Keuringsverslag van een elektrische laagspanning- en zeer lage spanningsinstallatie

NIET CONFORM

Datum keuring: 08/11/2022

Straatnaam H. Christiaenlaan
Huisnummer 30
Busnummer GV01
Postcode 8670
Gemeente Koksijde
Land België

Afbeelding schakel- en verdeelbord:

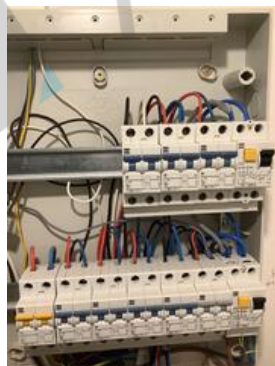
Visueel nazicht (algemeen)	NOK	Directe aanraking	OK	Indirecte aanraking	OK
Aansluitingen	OK	schema in bijlage door Aceg vzw	NA		
Equipotentiale verbindingen	OK	Doorsnede geleiders	OK		
Continuïteit	OK	Verlichting / toestellen	OK
